**Accord de 1958 – Examen de projets d'amendements
à des Règlements existants**

Proposition de complément 6 à la série 04 d'amendements au Règlement n° 48 (Installation des dispositifs d'éclairage et de signalisation lumineuse)

Communication du Groupe de travail de l'éclairage et de la signalisation lumineuse (GRE)*

«Figure 1a: Arrière

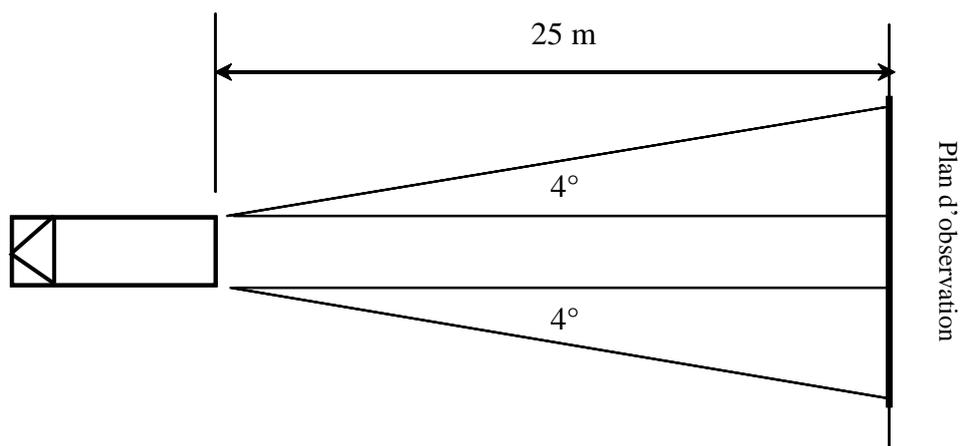
Annexe 11, modifier les figures comme suit:
